**TECHNISCHE MITTEILUNG NR. OSB 36-106/1**  
**SERVICE BULLETIN NO. OSB 36-106/1**

ERSETZT / SUPERSEDES OSB 36-106

Installation of oil pressure sensor 956413.

**WORK INSTRUCTION WI-OSB 36-106  
OIL PRESSURE INDICATOR****I GENERAL INFORMATION****I.1 Subject**

Bild/Figure 1

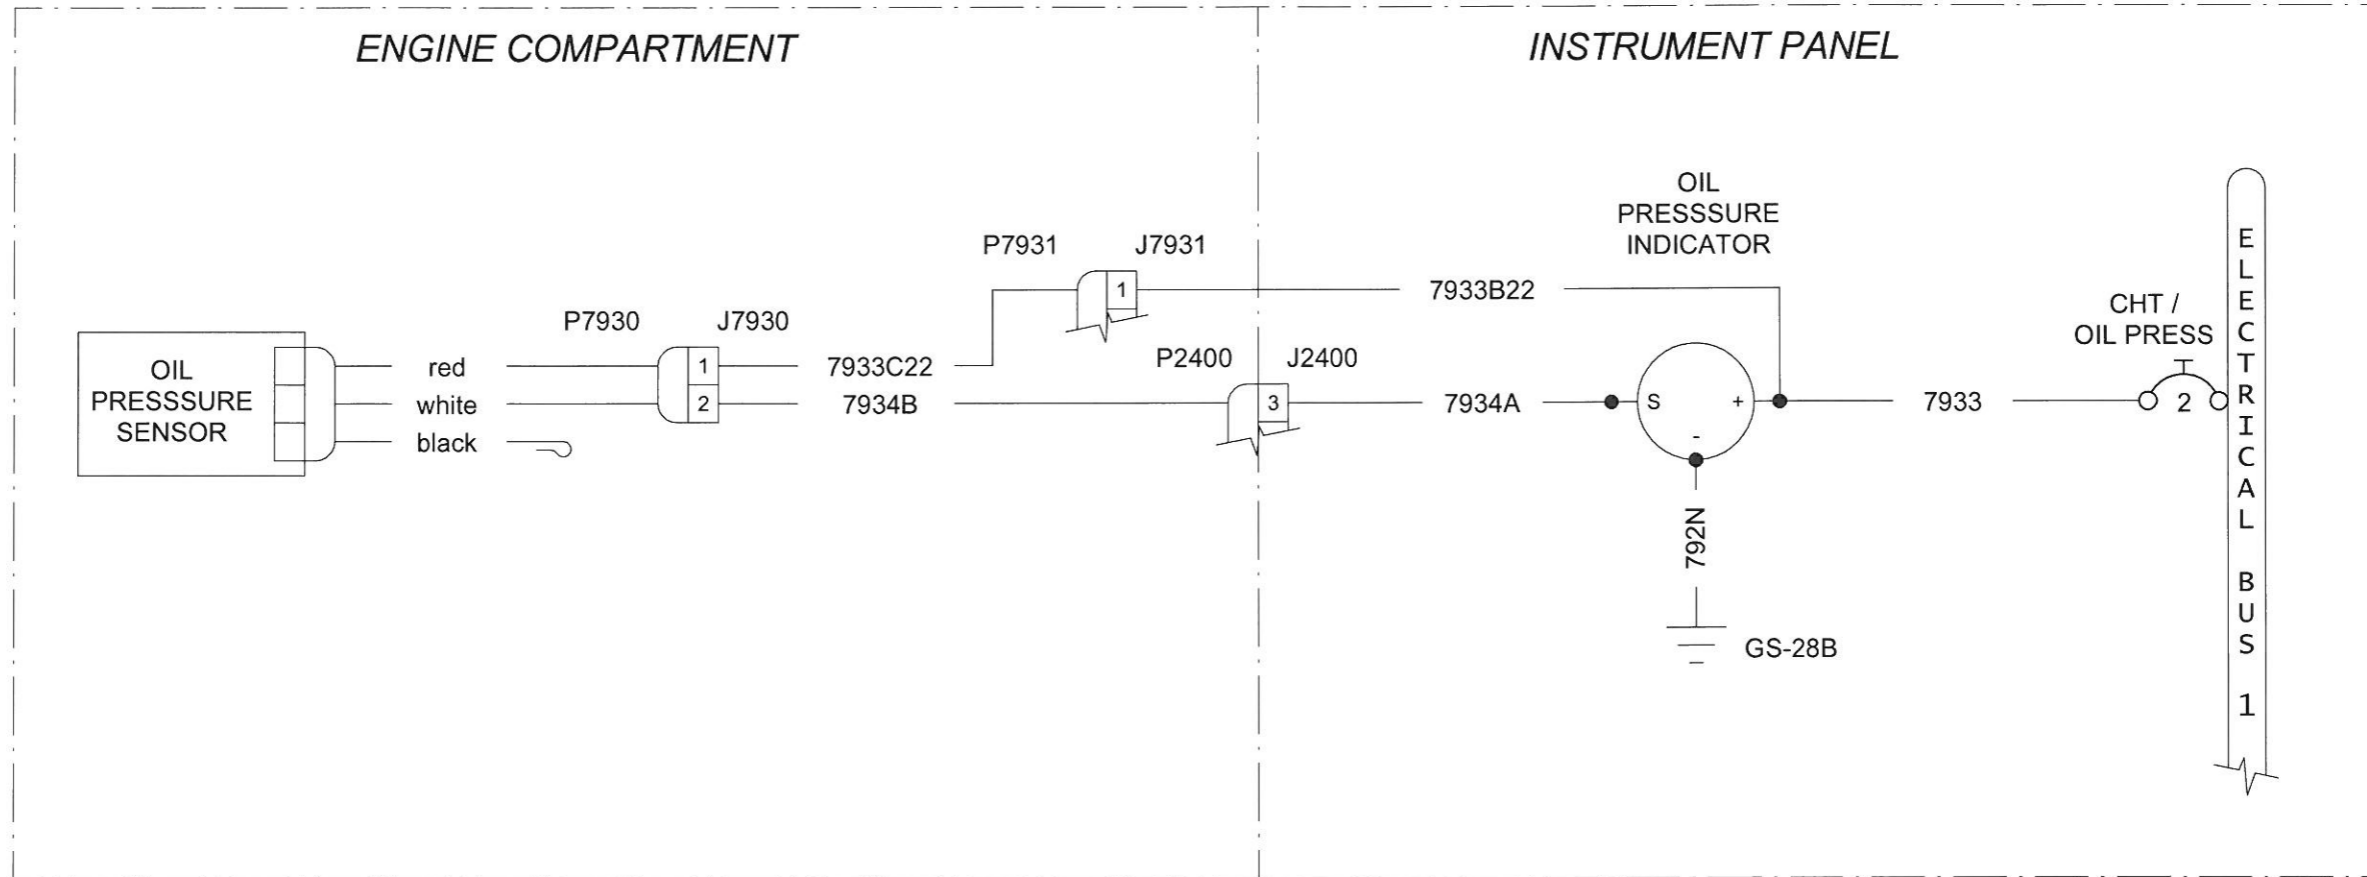
9. Für Werknummer vor 36.800.  
Das Kabel 7933B22 von der Öldruckanzeige durch ein Loch im Brandspant unter dem Stecker P2400 durchführen, siehe Bild 1. Das Kabel im Instrumentenbrett mit Kabelbindern P/N PLT1MM30 fixieren.

8. Install approximately 75 cm of the chafe protection P/N Expando TSA 2-0/8 over wire 7933B22.
9. For serials numbers prior to 36.800.  
Route wire 7933B22 from the oil pressure indicator via a hole below connector P2400 through the firewall, refer to Figure 1. Fix the wire within the instrument panel using cable ties P/N PLT1MM30.
